REMITE INFORME FINAL N° 46, DE 2012,
SOBRE AUDITORÍA TÉCNICA AL
CONTRATO "MEJORAMIENTO EDIFICIO
INTENDENCIA, REGIÓN DE LA ARAUCANÍA".

**Dirección de Arquitectura, Región
de La Araucanía.**

**Número de Informe: 46/2012
27 de diciembre de 2012**

INFORME FINAL N° 46, DE 2012, SOBRE
AUDITORÍA TÉCNICA AL CONTRATO
"MEJORAMIENTO EDIFICIO
INTENDENCIA, REGIÓN DE LA
ARAUCANÍA".

8.4. Artefactos Sanitarios.

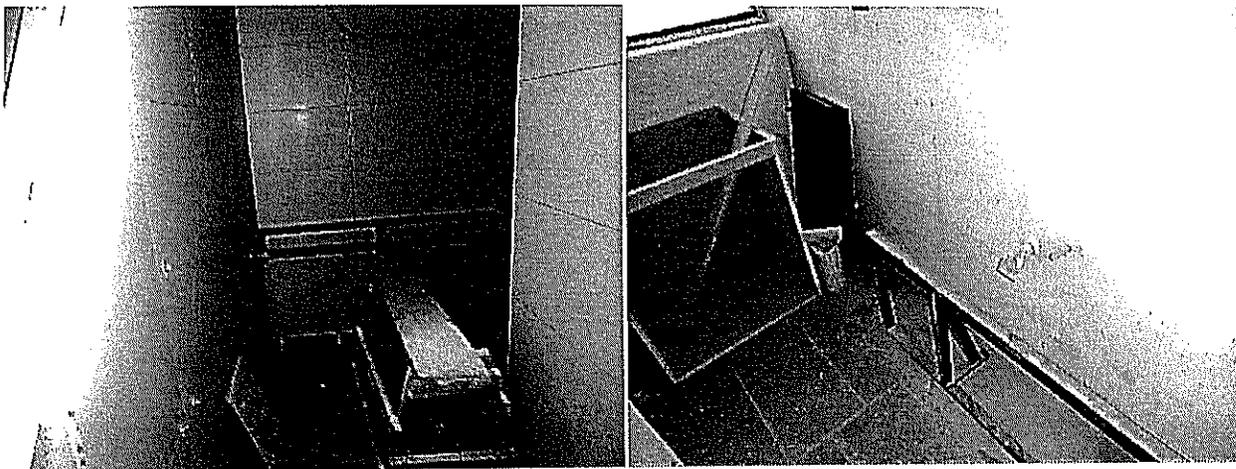
En el sector baño, del piso N°1 y entrepiso, los artefactos sanitarios, correspondientes a los ítems 2.14.1.2 Lavamanos Para Cubierta Postformada; 2.14.1.3 Lavamanos Individuales; 2.14.1.4 Grifería; 2.14.1.6 Urinarios y 2.14.1.10 WC; no están instalados, sin embargo están pagados.

8.6. Equipos Bomba de Calor Aire-Agua 180. Ítem 9.2.1.6.4

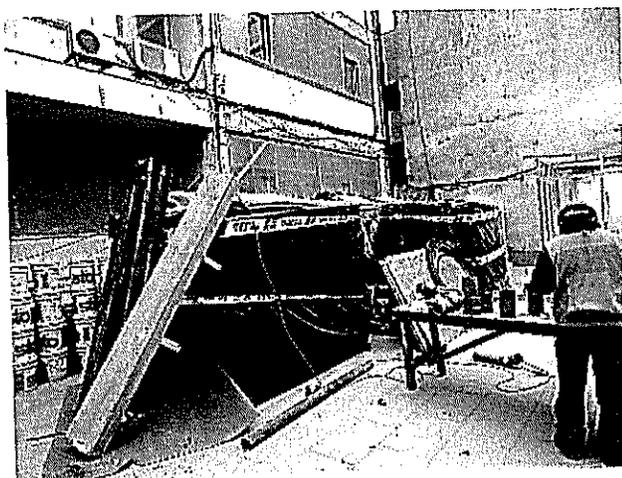
Los 3 equipos en cuestión se encuentran comprados y en terreno pero no se encuentran instalados.

11.2. Tabiquería de resistencia al fuego factor F-120

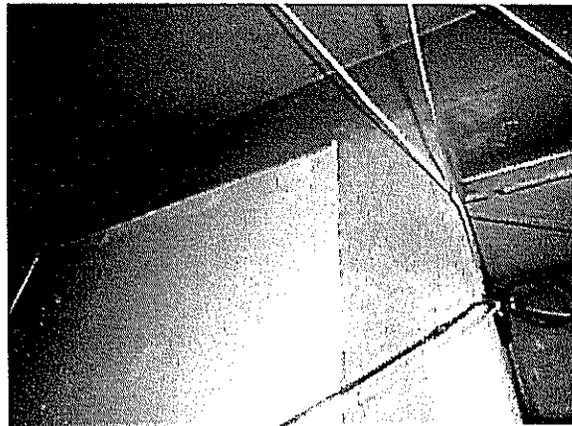
El edificio es una construcción tipo 1 según el artículo 4.3.3, de la Ordenanza General de Urbanismo y Construcción, por lo cual se deberá respetar características contra fuego, una de ellas es contar con muros en zona vertical de seguridad y caja escala resistente a un factor F-120.

Conforme lo anterior, las especificaciones técnicas del proyecto en su punto 2.1.2.2, consultan tabiques F-120 que deberán ser revestidos por ambas caras con doble plancha de Volcanita RF 15 mm. de espesor, adicionalmente indican que en uniones de planchas llevará cinta Joint Gard con adhesivo acrílico Joint Col 100 ó similar y refuerzos para afianzamiento de marcos de puertas y ventanas y que el interior de los tabiques F-120 llevarán AislanGlass® R122 de 50 mm de espesor.

Sin embargo, se constató que en la ejecución del tabique antes descrito, falta una plancha de volcanita tipo RF de 15 mm, por ambas caras del tabique incumpliendo el artículo previamente citado y por tanto, no está de acuerdo a proyecto. (Tabique constatado en escala de seguridad).

Adicionalmente, cabe señalar que, al incorporar la plancha faltante se perderá el plomo del tabique y encuentro con pilar.

Respecto a la presente observación, el Servicio confirma que efectivamente faltaba una plancha, que se regularizó y que actualmente todos los tabiques de la caja escalera de emergencia se encuentran confeccionados con doble plancha, sin embargo, no adjunta documento de acreditación, por lo que se mantiene lo observado y su regularización será verificada en una visita de seguimiento.

11.3. Deficiente enlucido de losa.

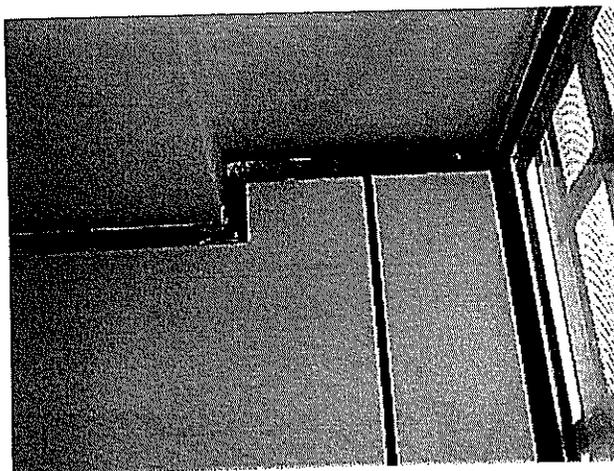
Se constata el deficiente enlucido de losas, generando con ello dificultad para realizar el encuentro entre paramentos verticales y losa, por lo que entre ellos no se garantiza la correcta unión.

El servicio informa que efectivamente se constató un deficiente enlucido de losas, ante lo cual se procedió a su corrección, sin embargo, no adjunta documento de acreditación, por lo que se mantiene la observación y su regularización se verificará en una visita de seguimiento.
